Da: tiziano.rizzato@postacertificata.gov.it
Inviato: lunedì 8 ottobre 2012 10.11
A: DGSalvanguardia.Ambientale@PEC.minambiente.it
Oggetto: I: Reinvio- Osservazioni alla VIA del progetto definitivo della SPV relativo al lotto 2 tratta B dal km. 29+300 al km. 38+700
Allegati: Oss. alla SPV di Tiziano Prog. definitivo. 2012 con ALLEGATI.pdf

Oggetto: Osservazioni e proposte in merito alla richiesta effettuata il 08-08-2012 di pronuncia di compatibilità ambientale dei lavori relativi a "Superstrada Pedemontana Veneta – Lotto 2 tratta B dal km 29+300 al km 38+700" e "Superstrada Pedemontana Veneta – Lotto 3 tratta F dal km 54+755 al km 55+494" ed in relazione al progetto definitivo ed allo Studio di Compatibilità Ambientale dell'opera stessa, depositati presso le Amministrazioni Provinciali di Vicenza e Treviso e presso la Regione Veneto. Elaborati grafici del progetto definitivo "Lotto 2 – Tratta B", territori del Comune di Breganze. Mason, Molvena, Pianezze, Marostica, Fara Vic..

Allegato 1 - Superstrada Pedemontana Veneta, Proposte di Tiziano Rizzato da Osservazioni - 2012
 Svincolo del Casello di Breganze

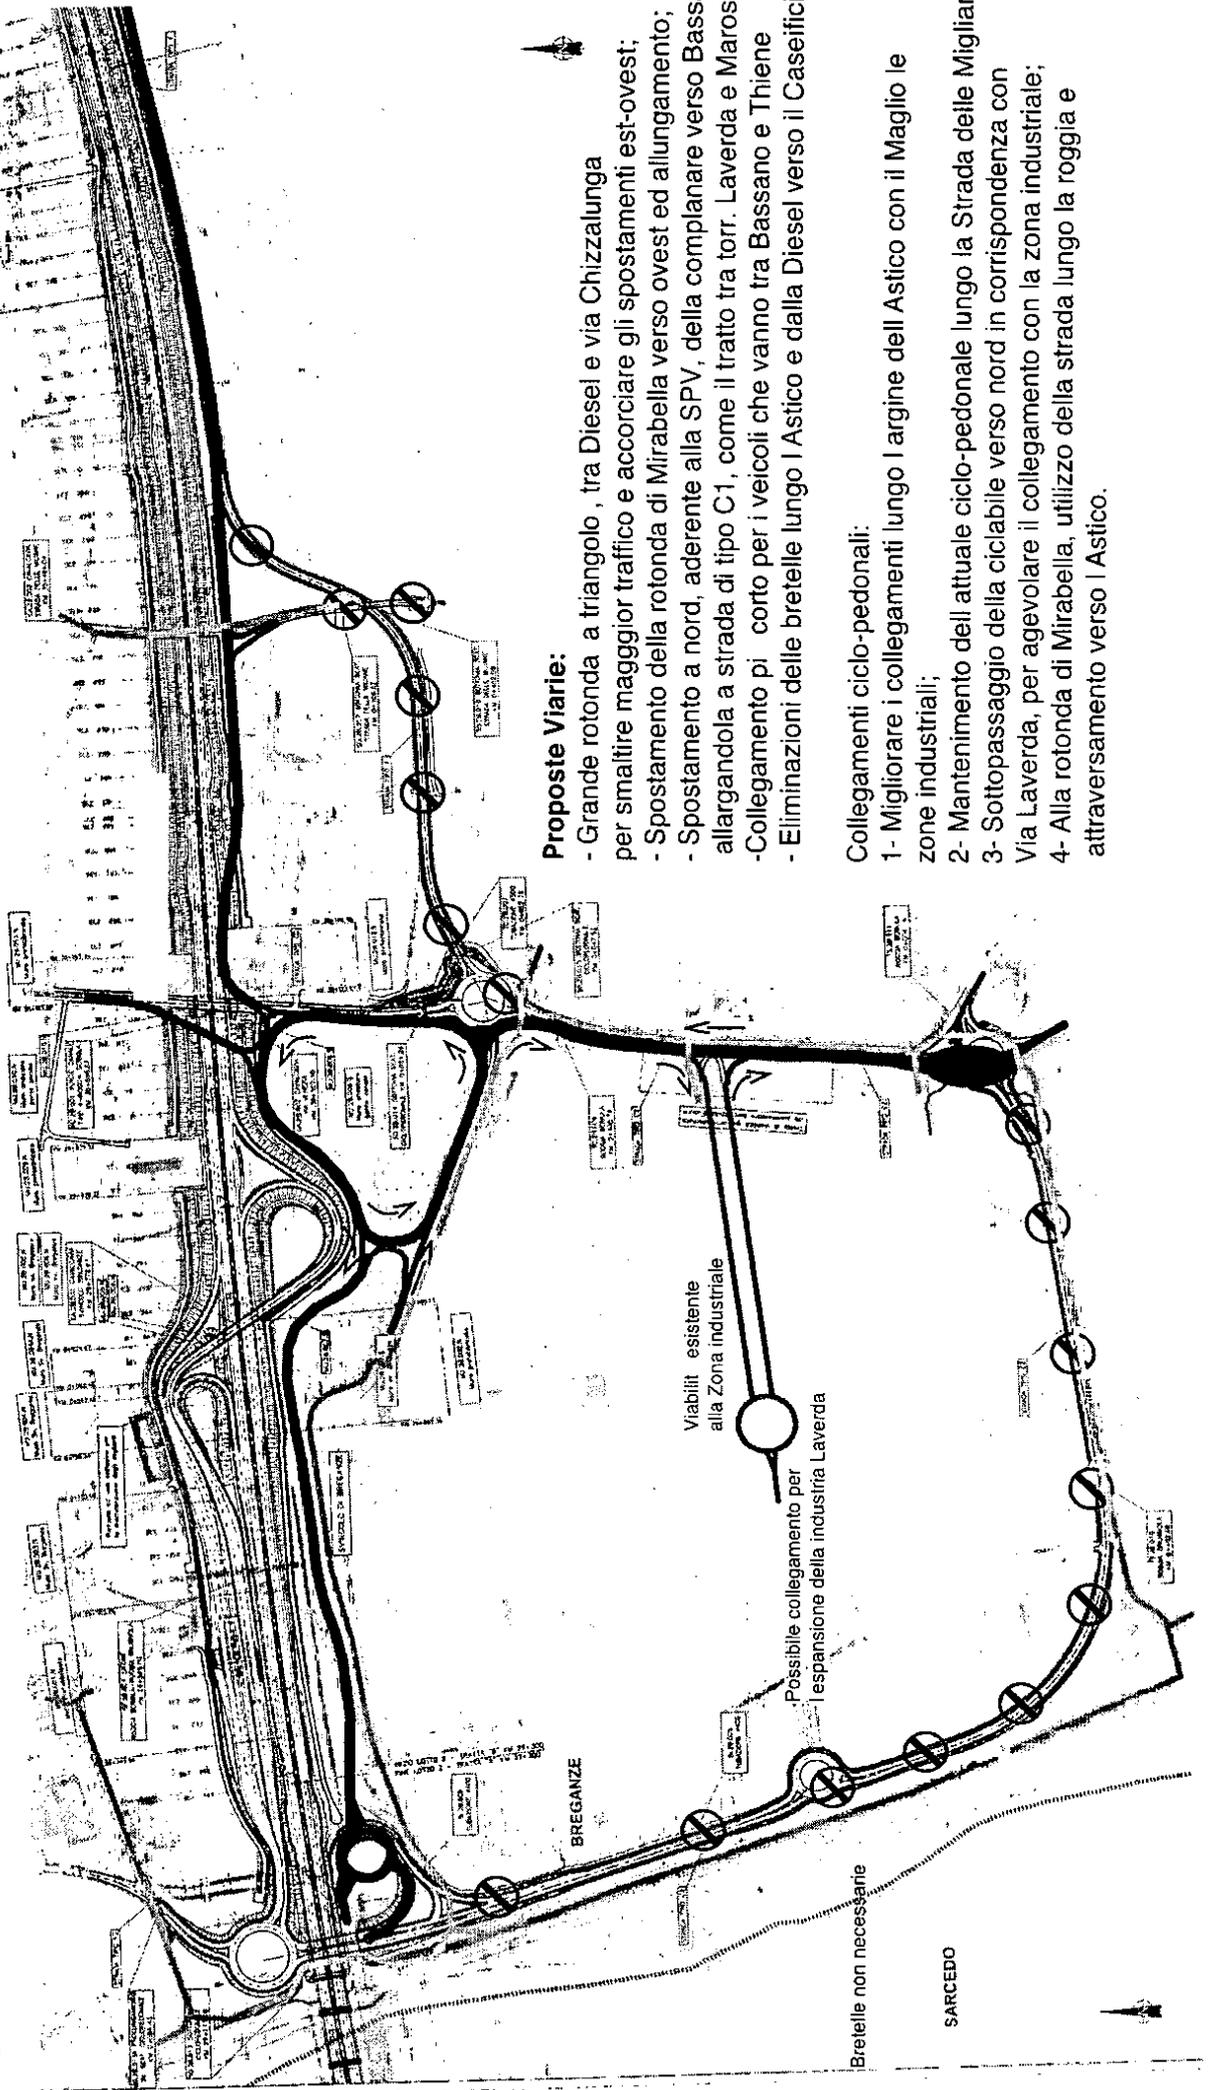
1-0-2 - Ciò che si ritiene di fondamentale importanza variare, è l'assetto viario tra il casello di Breganze, la SP 111, le complanari alla SPV e la Chizzalunga SP 119. Risolvendo correttamente questo punto, si rende inutile anche la costruzione della bretella Sud lungo l'Astico, con notevole risparmio di territorio e risorse.

La soluzione che si prospetta e che viene esemplificata nell'allegato 1, è quella di un grande svincolo a forma triangolare a doppia o tripla corsia di marcia, a Sud della nuova superstrada, tra la industria Diesel e la Chizzalunga, corredato da una rotonda sull'itersezione della strada per l'abitato di Mirabella.

Allegato 2 - Superstrada Pedemontana Veneta, Proposte di Tiziano Rizzato da Osservazioni - 2012
Intersezione con Via Olmo e Torrente Chiavone

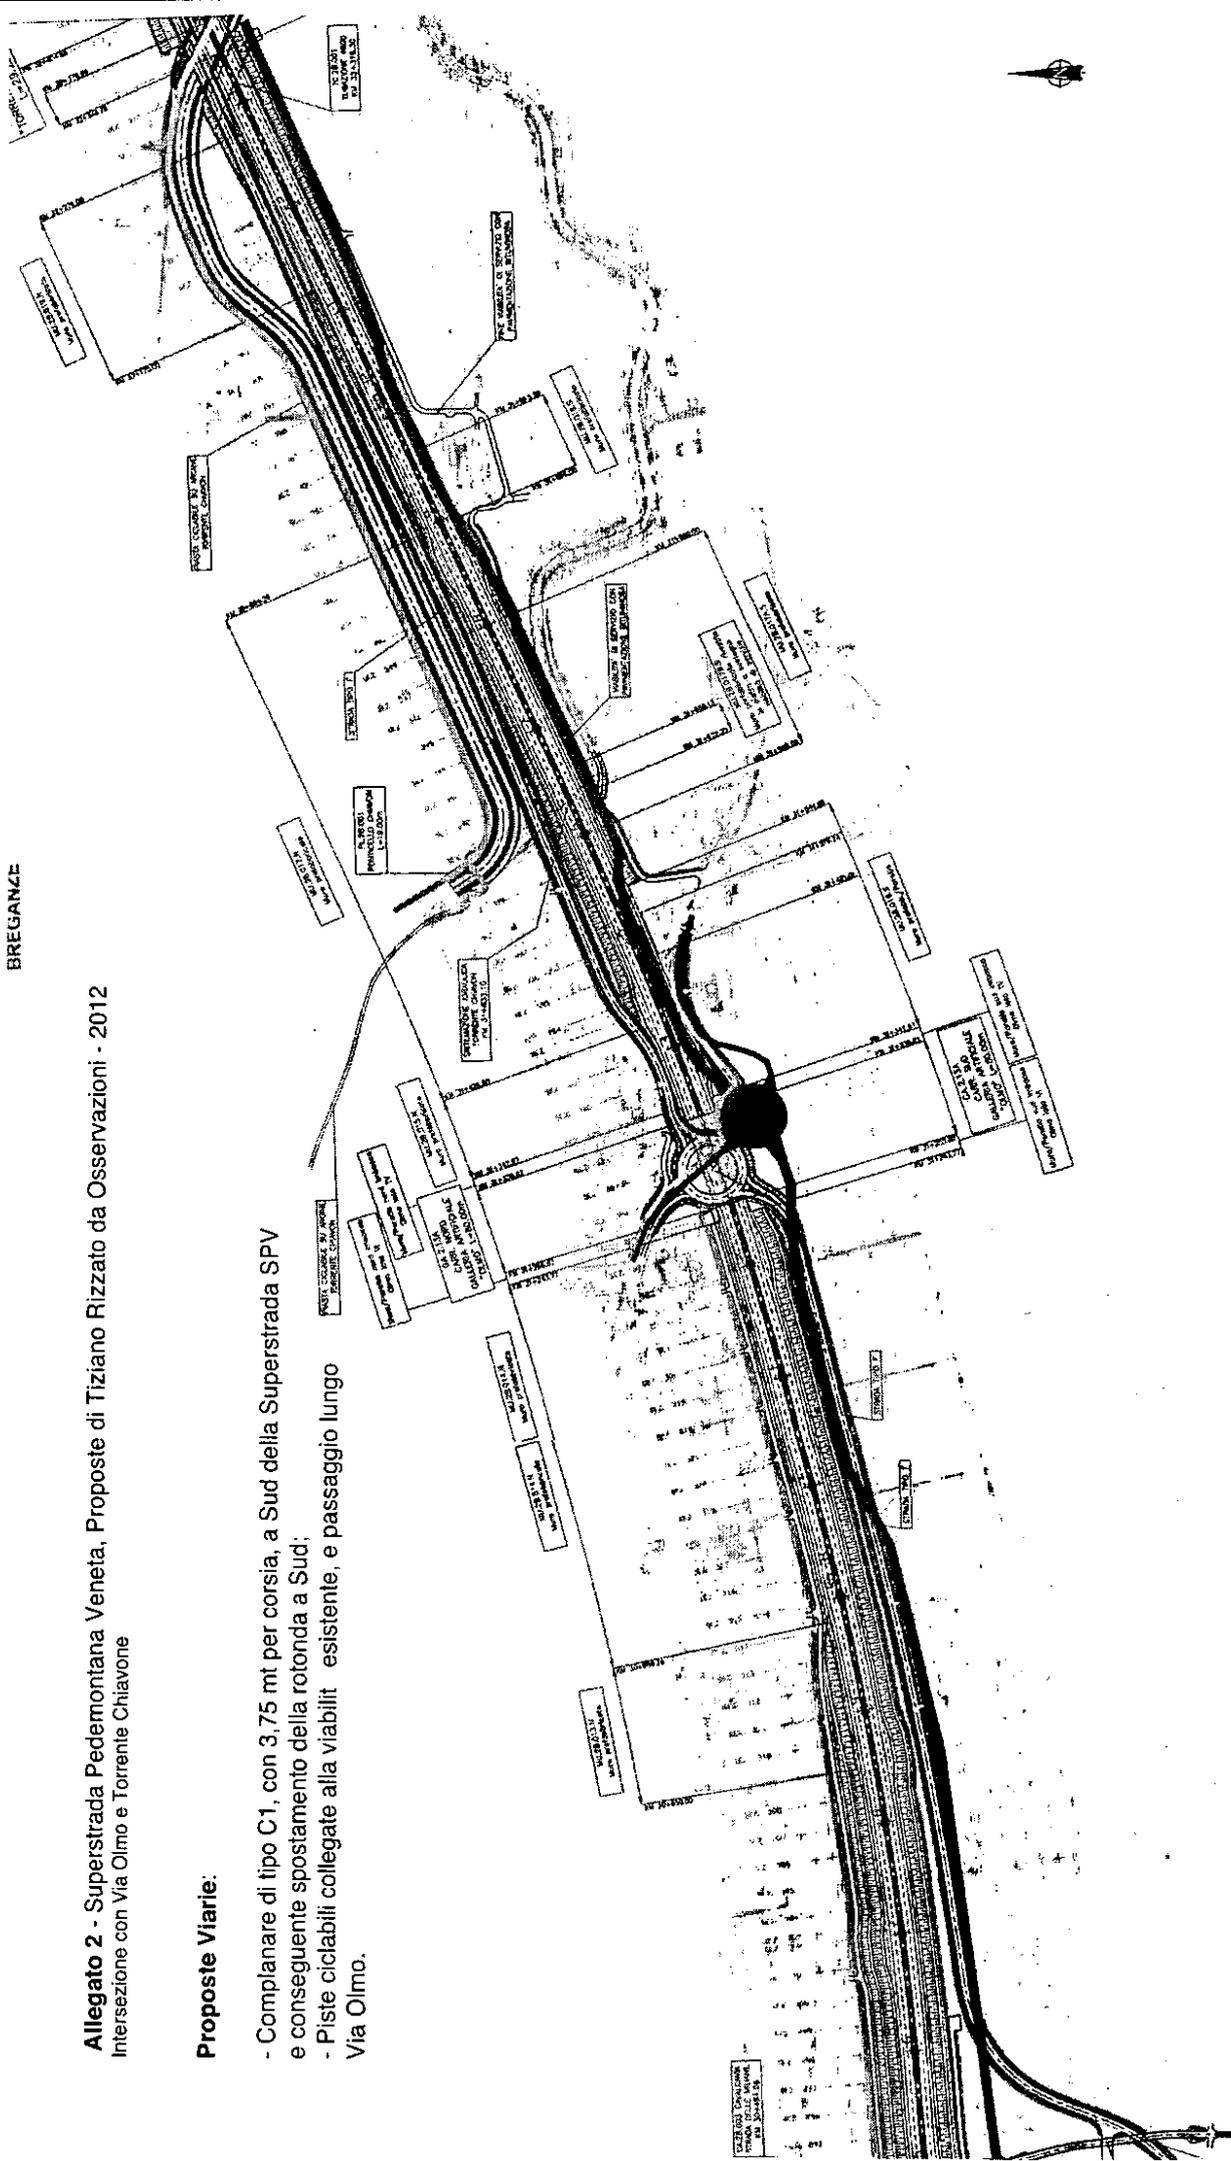
-Anche in questo caso si ritiene inadatta la soluzione di progetto definitivo, in quanto la prevista complanare con la rotonda in posizione centrale, agevolerebbe l'immissione su via Olmo, una strada stretta (5,5 mt), in piena zona residenziale del centro di Breganze. Tale soluzione va in contrasto con gli obiettivi della SPV, cioè di separare il traffico e portarlo al di fuori dei centri abitati.

1-5-1 - La soluzione proposta nell'Allegato 2, è quella di mantenere la complanare a Sud della SPV, inserendo la rotonda nel proseguo di via Bragetti.

La prosecuzione con Via Olmo a Nord, verso il centro di Breganze, può avvenire in sottopasso, di profondità limitata, o con la SPV in trincea, in sovrappasso di max 3-4 mt di altezza, escludendo il traffico pesante, garantendo così anche un limitato accesso all'abitato per il traffico proveniente da Est.

- Completare di tipo C1, con 3,75 mt per corsia, a Sud della Superstrada SPV e conseguente spostamento della rotonda a Sud;
- Piste ciclabili collegate alla viabilità esistente, e passaggio lungo Via Olmo.

Allegato 3 - Superstrada Pedemontana Veneta, Proposte di Tiziano Rizzato da Osservazioni - 2012
Area Breganzina-Torrente Laverda

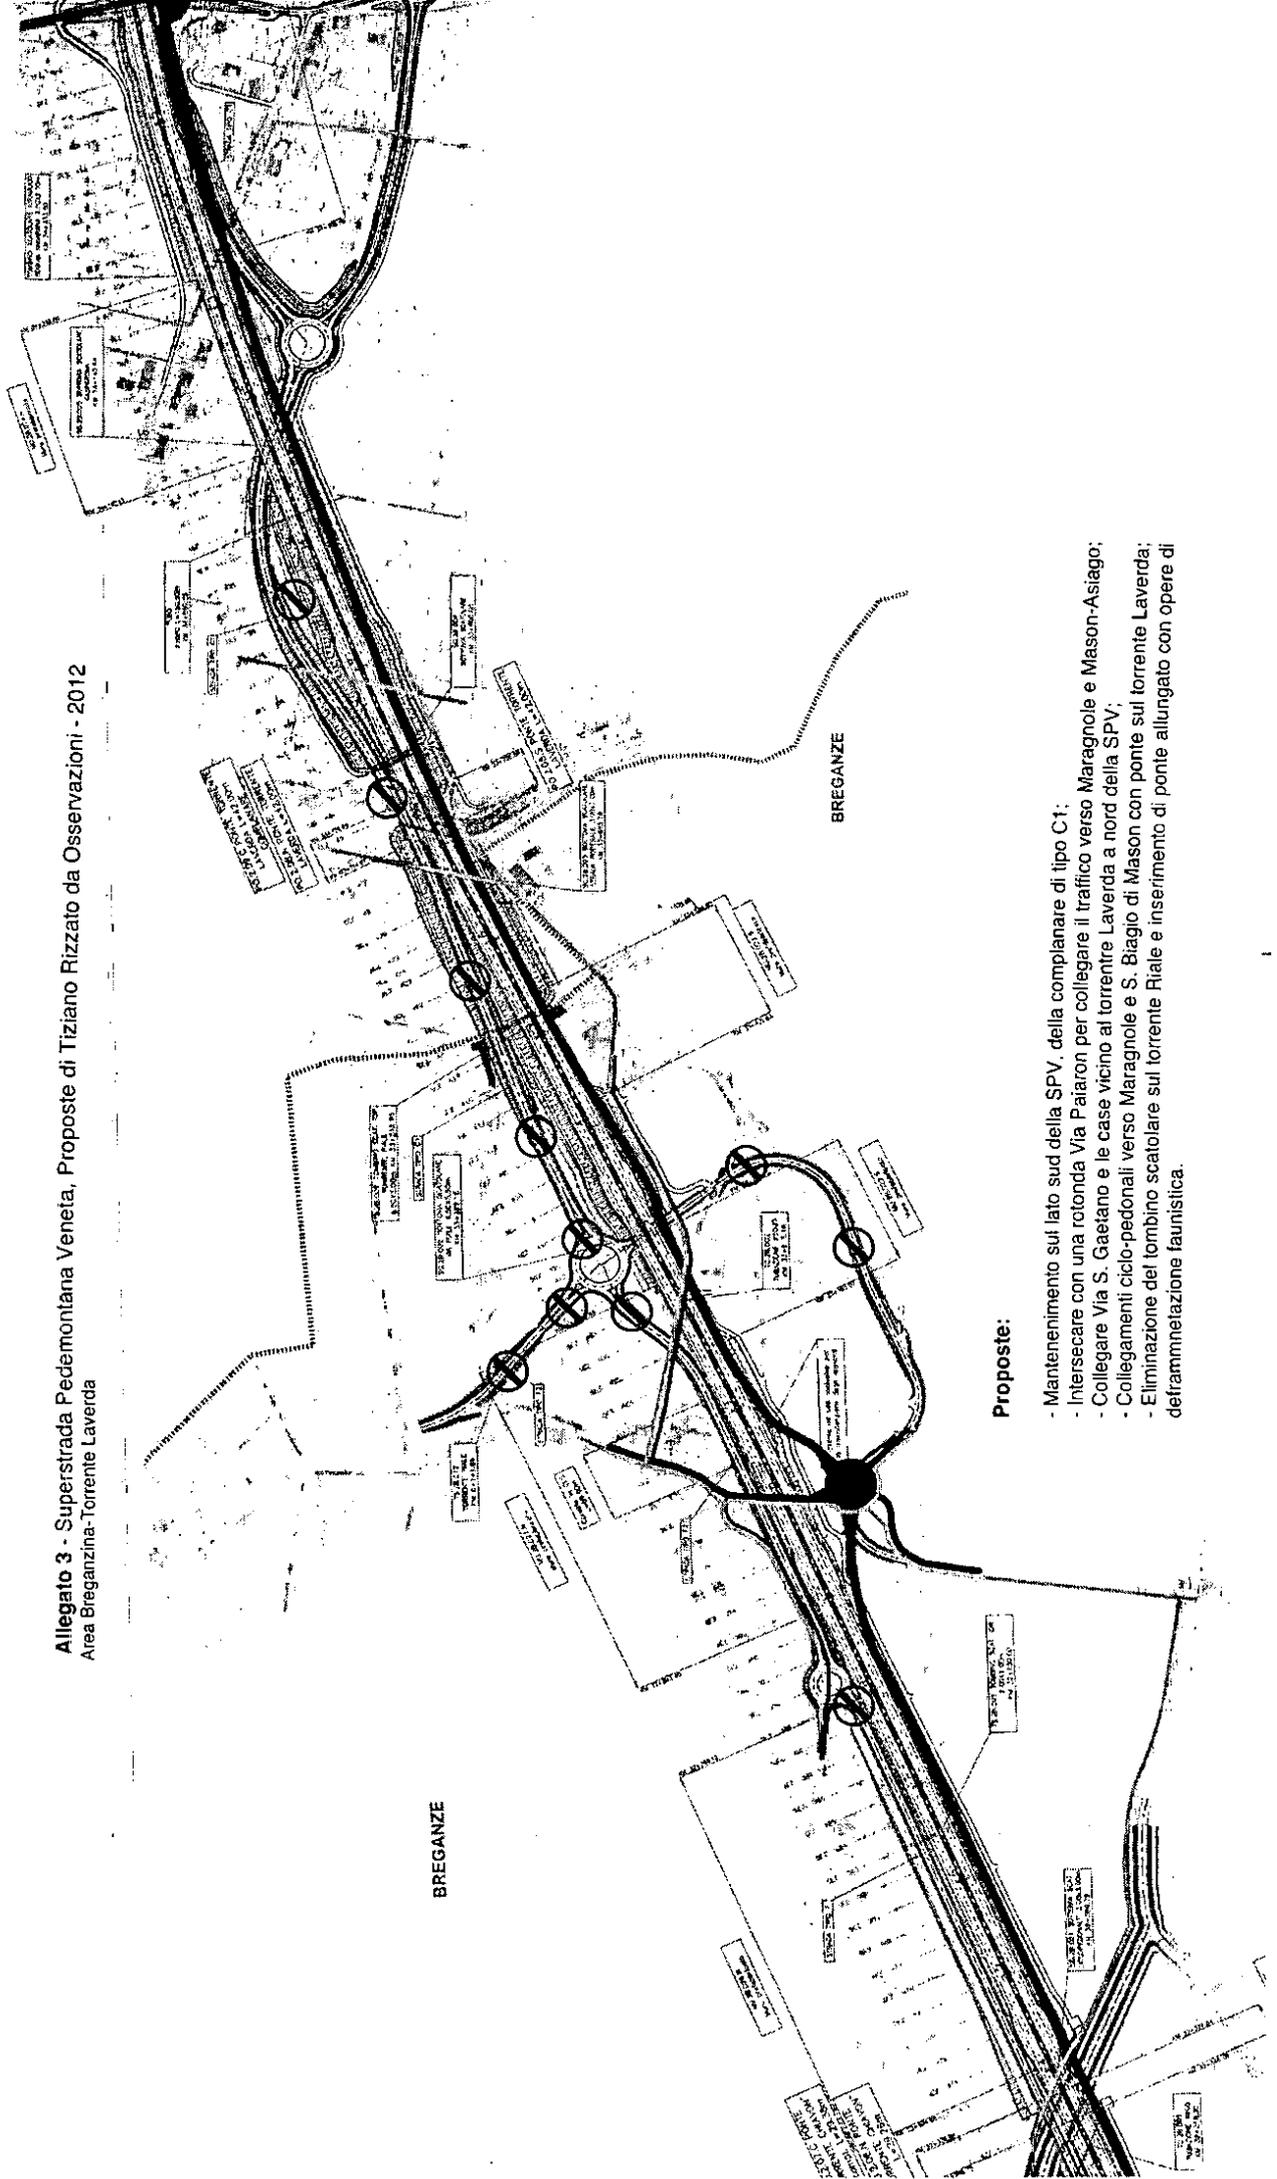
- Mantenimento sul lato sud della SPV, della complanare di tipo C1;
- Intersecare con una rotonda Via Pataron per collegare il traffico verso Maragnole e Mason-Asiago;
- Collegare Via S. Gaetano e le case vicino al torrente Laverda a nord della SPV;
- Collegamenti ciclo-pedonali verso Maragnole e S. Biagio di Mason con ponte sul torrente Laverda;
- Eliminazione del tombino scottolare sul torrente Riale e inserimento di ponte allungato con opere di detrammelazione faunistica.
